# Comune di Caldarola

## PRAT. ED. N° VIA/VAS - 10 - 2023

**OGGETTO:** Istanza di “[ID: 9257] (V00953) Procedura di Valutazione di Impatto Ambientale ai sensi dell'art.23 del D.Lgs 152/2006 relativa al Parco Eolico "Energia Caldarola" costituito da 12 aerogeneratori della potenza unitaria di 5,0 MW per una potenza complessiva dell'impianto pari a 60,0 MW integrato con un sistema di accumulo della capacità di 20,0 MW e delle relative opere di connessione alla RTN sito nei Comuni di Caldarola e Camerino (MC). Codice pratica MYTERNA n.202102245. Proponente: Fred. Olsen Renewables Italy S.r.l.” su area ubicata nel Comune di Caldarola e Camerino.

## INVIO OSSERVAZIONI AL PROGETTO

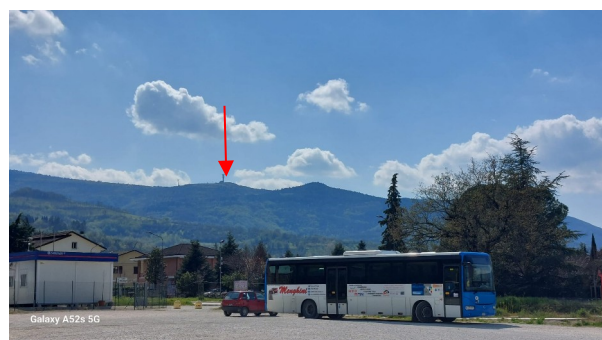
4. **gli elaborati per lo studio sull’impatto visivo** risultano non rappresentativi del reale impatto, difatti considerata la posizione delle pale, la morfologia del sito e la dimensione delle stesse si ritiene che ai fini dell’esplicitazione degli effetti dell’intervento la ditta proponente debba proporre un idoneo studio dei principali punti di visibilità in corrispondenza sia della viabilità principale che dei punti di interesse storico artistico, borghi storici, etc .... Le pale così come oggi posizionate sono pienamente visibili lungo tutto il percorso della Superstrada S.S. 77, da Civitanova Marche fino al Comune di Caldarola, nella direzione mare – monti nonché le stesse risultano visibili da gran parte dei Comuni della vallata del Chienti.

Pertanto i punti di vista fotografici dovranno essere adeguatamente individuati e significativi, sia rispetto alla vista nella direzione mare-monti che nella direzione opposta considerando importanti centri abitati come Camerino, al fine di consentire agli Enti preposti una adeguata valutazione del progetto.

A titolo esemplificativo, ma non esaustivo, alcuni punti di interesse sono appresso indicati:

*Fotoinserimento proposto nei pressi del Municipio del Comune di Caldarola*

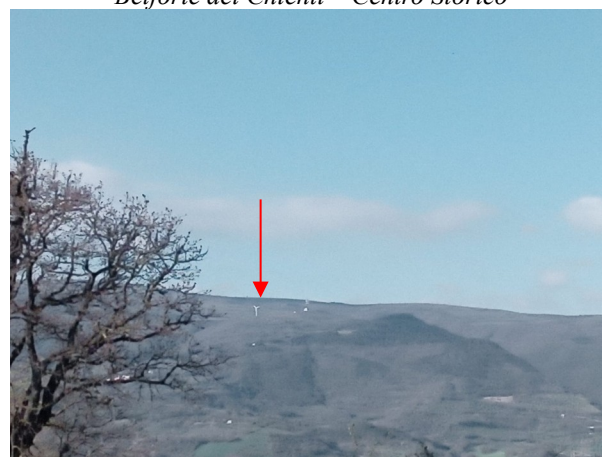
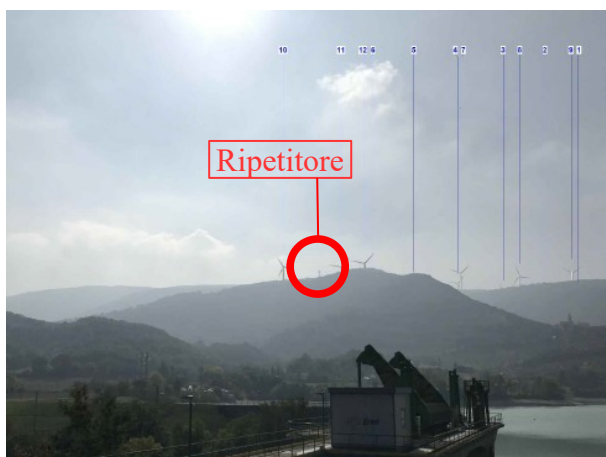
In merito alla documentazione di fotoinserimento dell'intervento **si invita la ditta proponente alla produzione di elaborati corretti e congrui**. E' infatti proposto il fotoinserimento nei pressi del Municipio del Comune di Caldarola con angolo di vista ruotato rispetto al reale punto di inserimento dell'impianto, ben riconoscibile dalla presenza del ripetitore e della pala eolica esistente.

*Fotoinserimento effettivo nei pressi del Municipio del Comune di Caldarola*

*Fotoinserimento "da rettificare" nei pressi del Lago di Borgiano (Serrapetrona)*

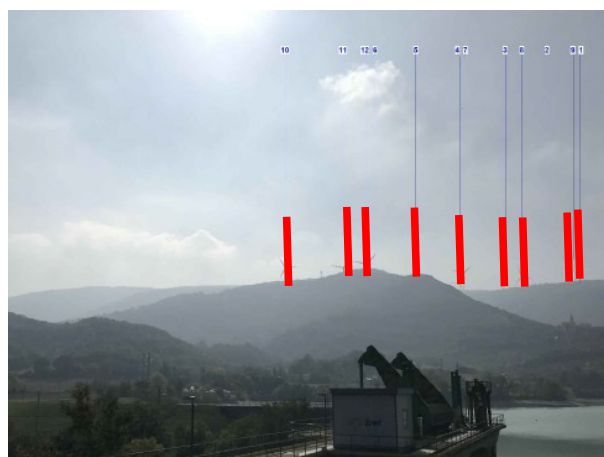
Analogo e palese fotoinserimento errato risulta quello in corrispondenza del Lago di Borgiano dove le pale vengono posizionate molto più in basso del punto effettivo. Nella medesima foto è visibile il ripetitore che risulta ubicato ad una quota leggermente più bassa rispetto al punto base degli aerogeneratori più prossimi.
